**Comité Consultivo**  
**Especial**  
**Proceso normativo de  
modificación de la Norma  
Técnica de Seguridad y Calidad  
de Servicio**

22 de agosto de  
2024

## Propuesta de modificación al artículo 3-9:

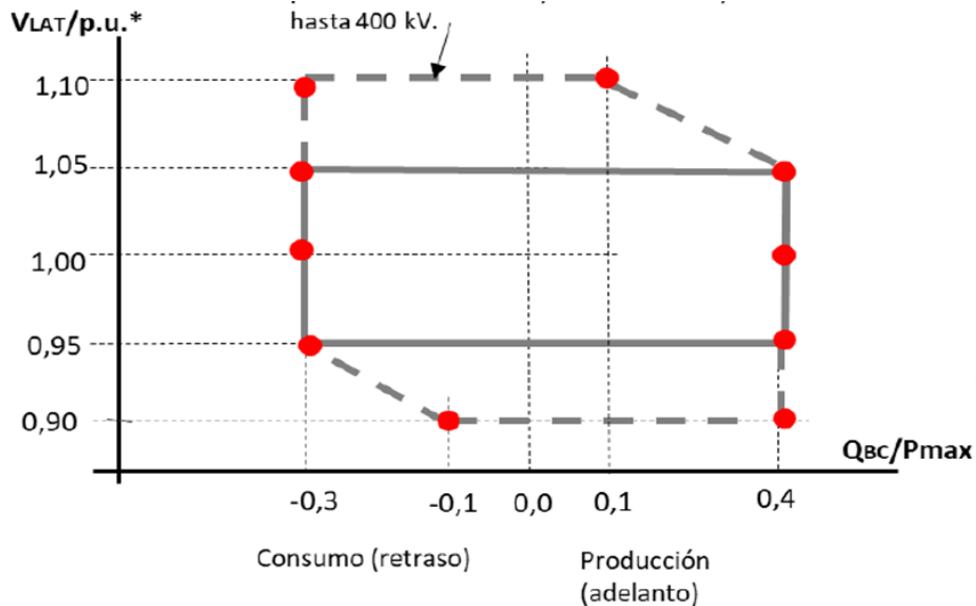
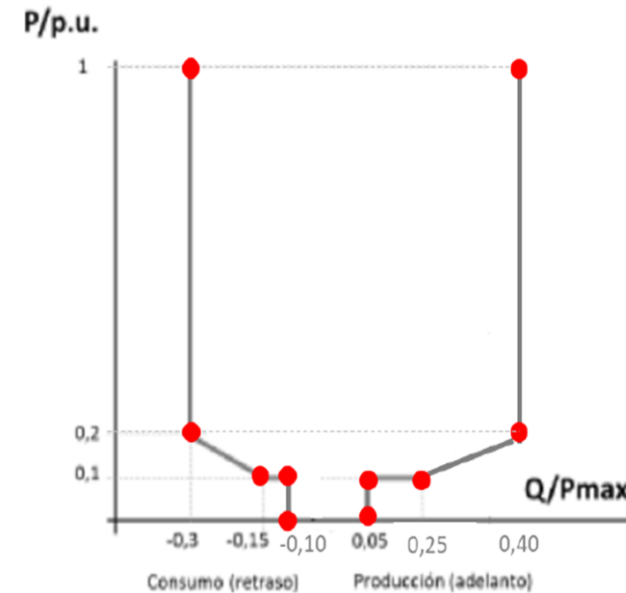
- Se propone que se defina una única curva PQ para todo tipo de generación ERNC ( WTG, PV, BESS)
- Se propone agregar una curva QV en función del nivel de tensión donde se conecte la central (220kV /500 kV)
- La principal ventaja que esto supone es armonizar los requisitos entre renovables y facilitar la hibridación de tecnologías
- Eólicas, PV y BESS presentan capacidades similares respecto a capacidad reactiva

## Propuesta de modificación al artículo 3-8:

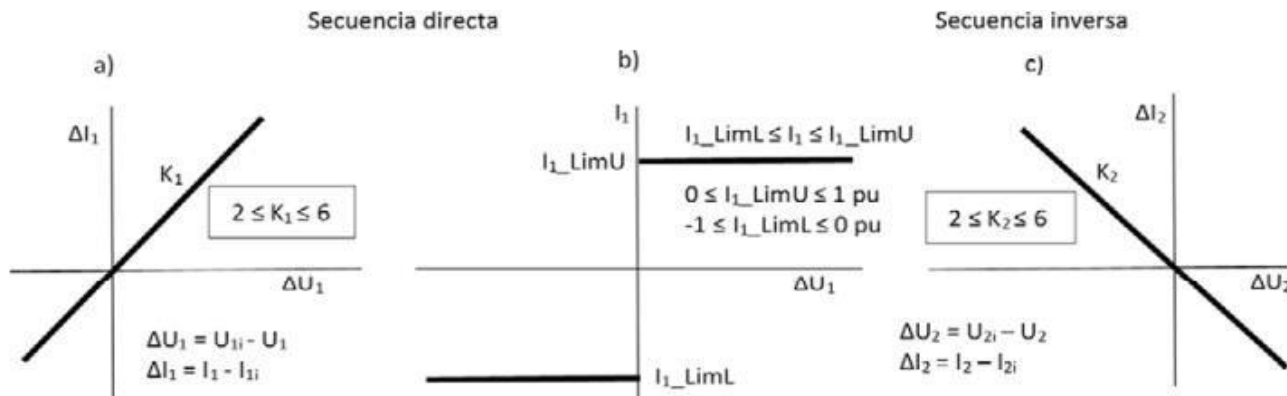
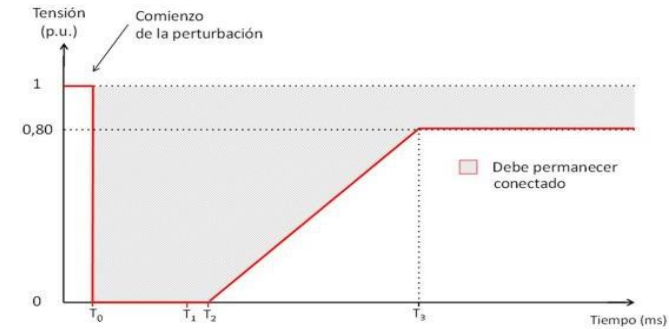
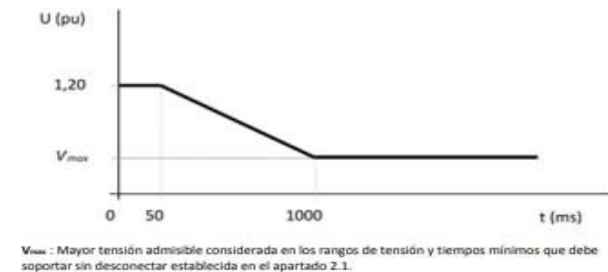
- Se propone que se defina una única curva LVRT y HVRT para todo tipo de generación ERNC ( WTG, PV, BESS).
- Se propone soporte en corriente en sec+ y sec -. En el caso de DFIG sec – contribución será la respuesta natural de la máquina.
- Se propone que el soporte en corriente deberá ser seleccionable entre corriente reactiva o activa.

## Propuesta de modificación al artículo 3-8:

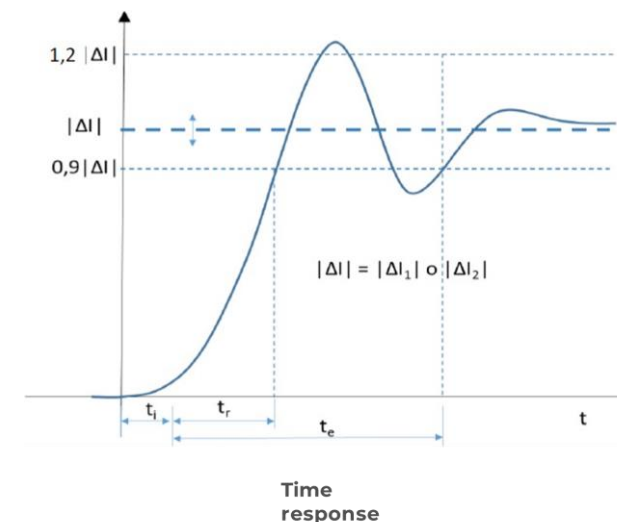
- $T_a = 20\text{ms}^*$
- $T_r = 50\text{ms}$
- $T_s = 60\text{ms}$
- Tolerance band  $= +20\%$  y  $-10\%$
- La recuperación de potencia activa será del 95% después de 2 segundos de la recuperación de la tensión
- La evaluación del requisito será a través de simulaciones con modelos validados y entregados por el fabricante y el correspondiente certificado que asegure el cumplimiento según el código de red\*.

Se recomienda abrir la discusión sobre cómo abordar la problemática que supone que el requisito sea definido en el POI pero el cumplimiento se realiza en terminales del equipo generador, diferencia de impedancia produce diferencia de tensiones observadas

## Artículo 3-13

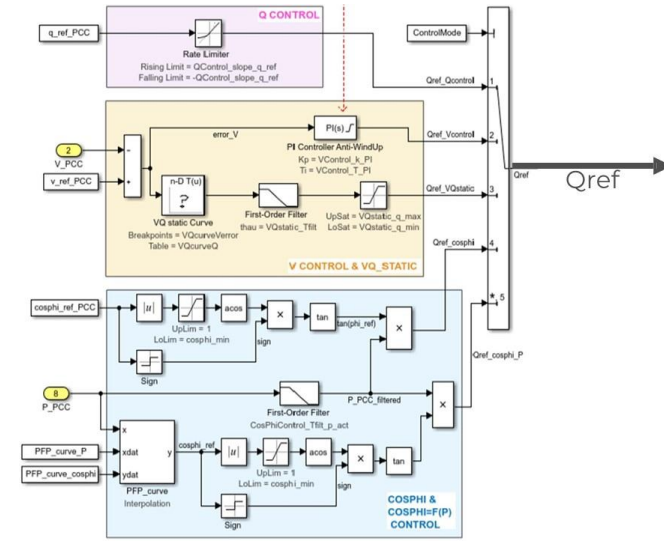
- **Requisito no define el tipo de control de potencia reactiva – voltaje**
- **No se define el mismo artículo tiempos de respuestas**

## Reactive power – Voltage Control (only reference)

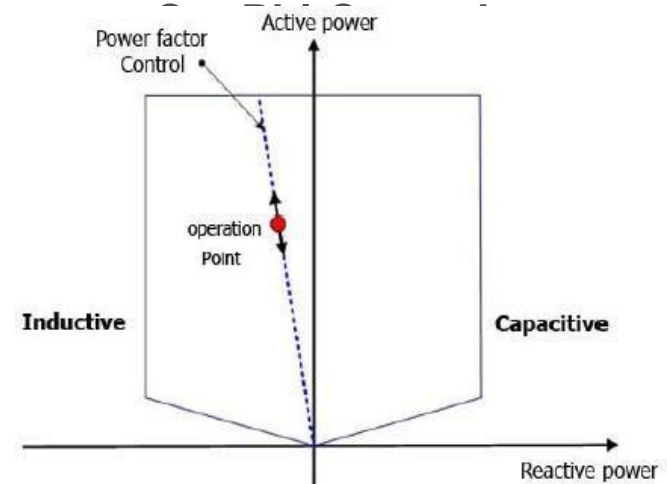
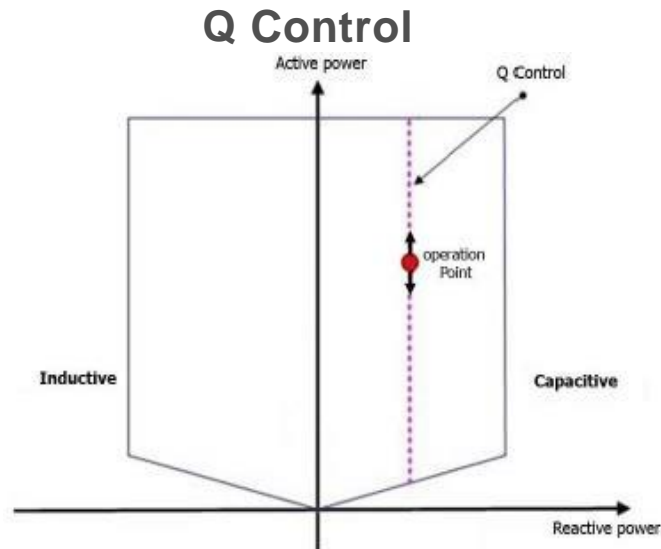
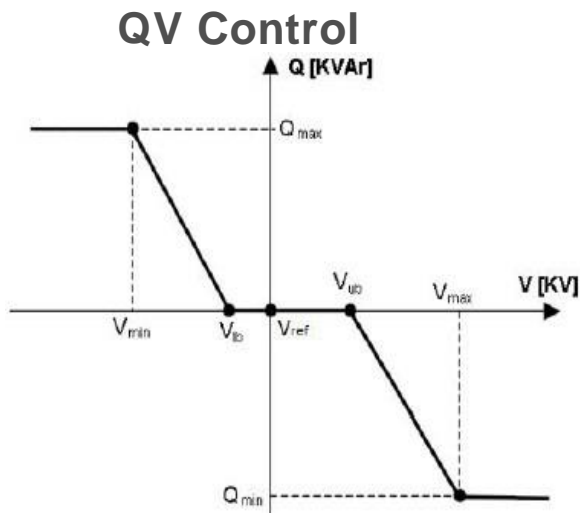
Se propone agregar a lo menos los siguientes modos de control de potencareactiva/voltaje:

- V control direct
- VQ static
- Cosphi control
- Q control
- Cosphi (p) control

Time response – Brazilian Grid code

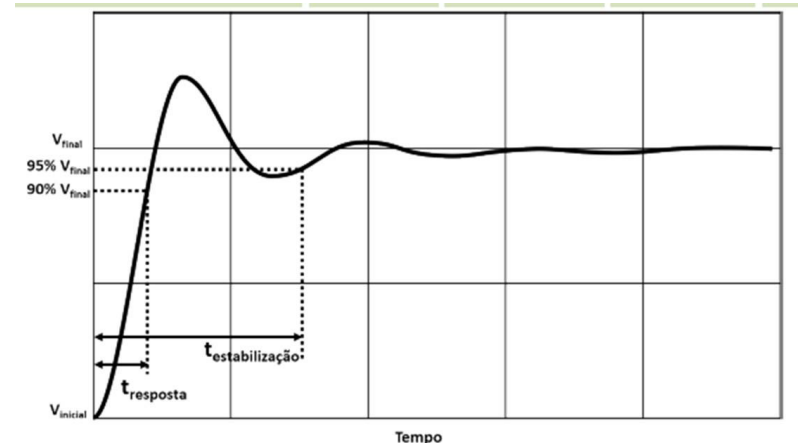
- $T_a = 200\text{ms}$
- $T_r = 10\text{s}$
- $T_s = 30\text{s}$
- Tolerance band =  $\pm 5\%$

\* Se debe tener en cuenta que muchas plantas ERNC tienen capacitor/reactores shunt lo que tienen tiempo de reacción relativamente lentos, entorno a los segundos.

Ejemplo de evaluación de requisito –Spanish Grid code

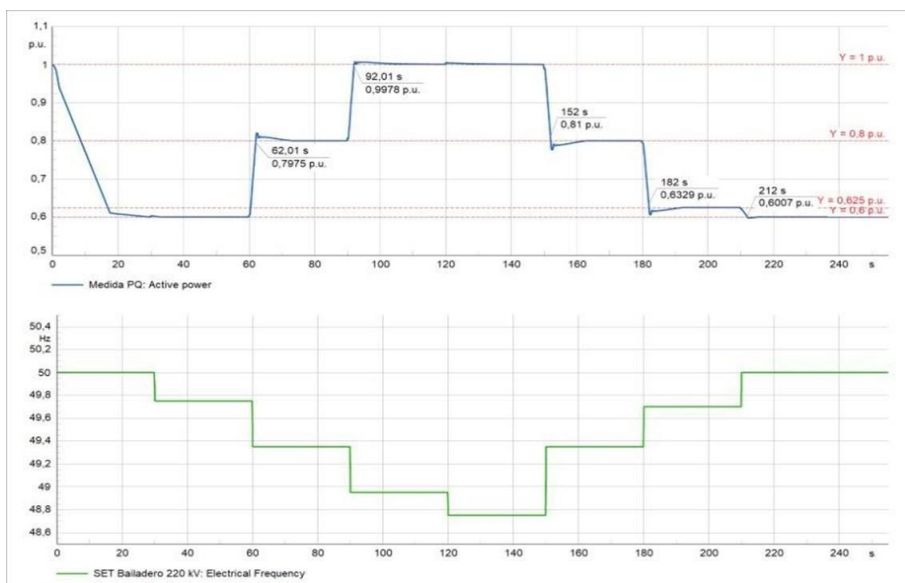
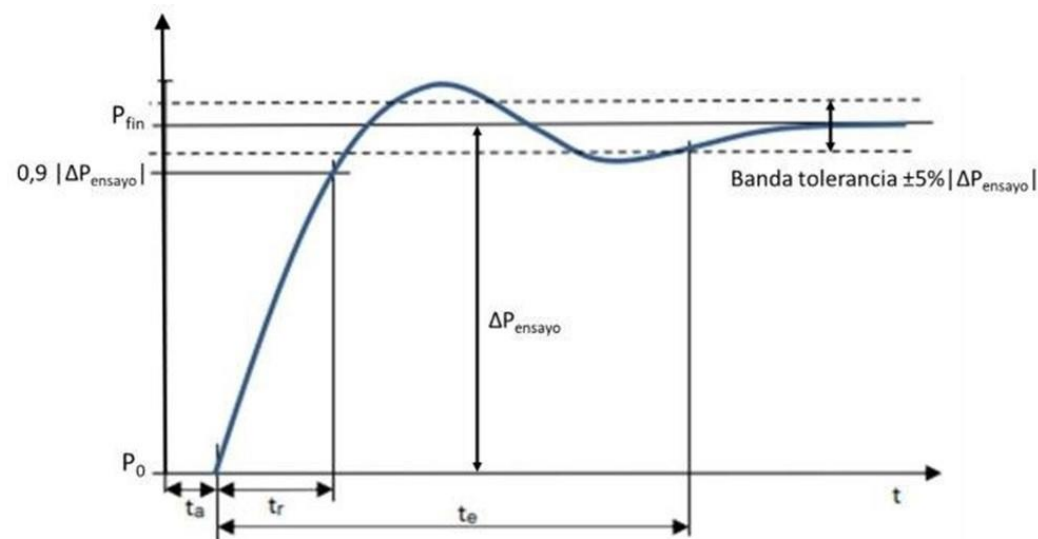
Se propone los siguientes tiempos de respuesta:

- $T_a = 150$  ms
- $T_r = 2$  s
- $T_s = 30$  s
- Tolerance band  $= \pm 5\%$
